Für eine 3. Beteiligung zum RPD vorgesehene Änderungen

***Hier: Änderungen der graphischen Darstellung in der Beikarte 5B
im Vergleich zur Fassung gemäß Regionalratsbeschluss vom
23.06.2016***

Ä3BT-Beikarte-5B-KÜ-Willich-Krefeld Nr.01

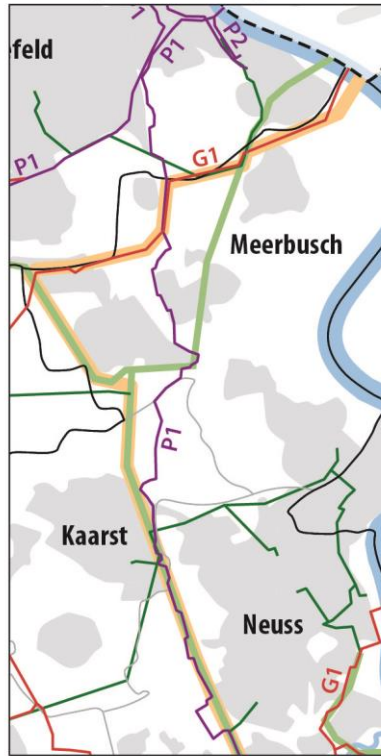
Die Darstellung in Beikarte 5B wird im Bereich des EnLAG-Vorhabens 14 „Niederrhein – Uftorf – Osterath“ an den aktuellen Planungsstand angepasst und als 380-kV-Leitung (gelbe Linie) dargestellt. Die Teilabschnitte im Planungsraum Düsseldorf sind bereits teilweise realisiert, planfestgestellt oder befinden sich im Planfeststellungsverfahren.

Des Weiteren wird die Darstellung der Gasversorgungsfernleitungen im Süden Krefelds an den Bestand angepasst und eine bestehende Erdgasleitung (rote Linie) neu dargestellt. Aufgrund von Stellungnahmen im Rahmen des Beteiligungsverfahrens wurde die Darstellung der Gasversorgungsleitungen in Beikarte 5B überprüft und fehlende Erdgasleitungen ergänzt, sofern diese von überörtlicher und regionalplanerischer Bedeutung sind.

Ä3BT-Beikarte-5B-KÜ-Kaarst-Neuss-Meerbusch Nr.01

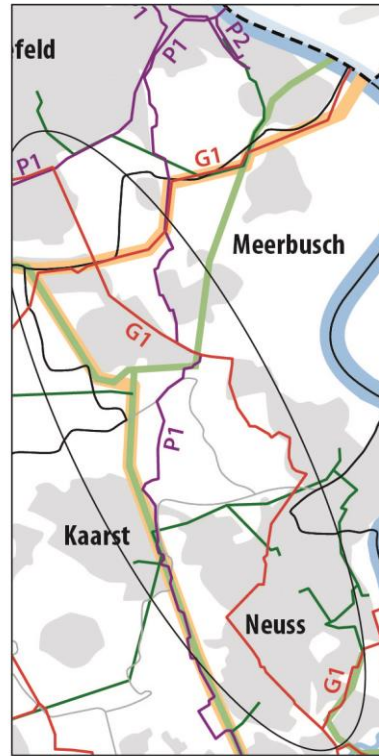
In der Beikarte 5B wird die Erdgasleitung G1 zwischen Neuss und Krefeld neu dargestellt. Hierbei handelt es sich um eine Anpassung an den Bestand. Aufgrund von Stellungnahmen im Rahmen des Beteiligungsverfahrens wurde die Darstellung der Gasversorgungsleitungen in Beikarte 5B überprüft und fehlende Erdgasleitungen ergänzt, sofern diese von überörtlicher und regionalplanerischer Bedeutung sind.

Ä3BT-Beikarte-5B Rees Nr.01

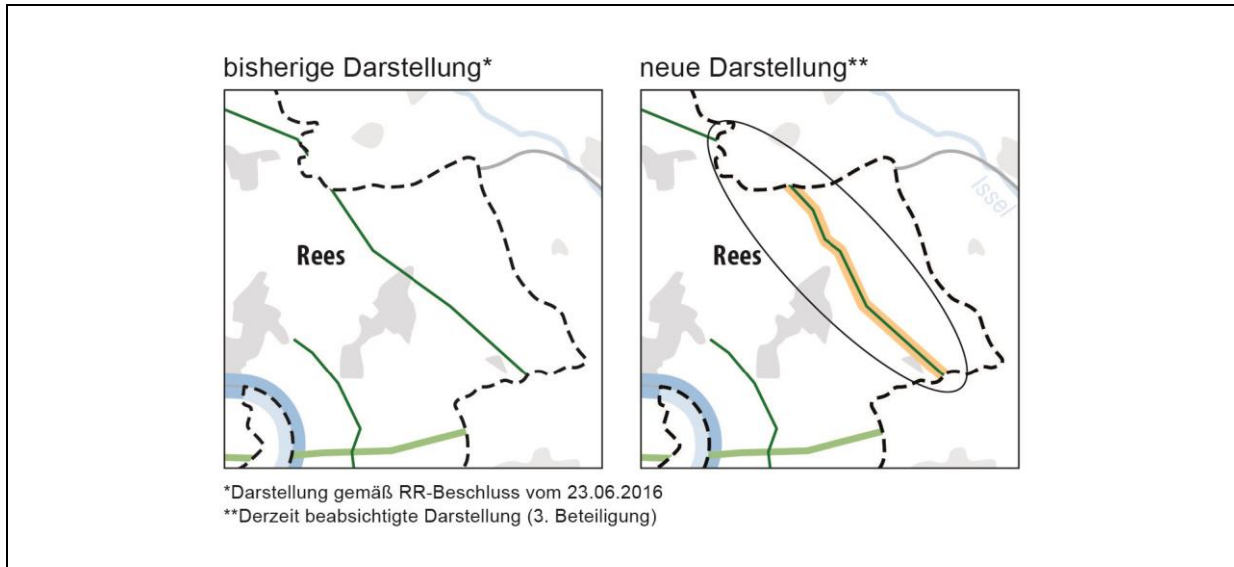
Verlauf und Darstellung der Hochspannungsfernleitung nordöstlich von Rees werden an den aktuellen Planungsstand angepasst. Die die 380-kV-Leitung (EnLAG Vorhaben 13, Niederrhein/Wesel – Landesgrenze NL, Doetinchem - hier: Abschnitt A: Wesel - Punkt Wittenhorst) ist einschließlich geändertem Verlauf planfestgestellt.
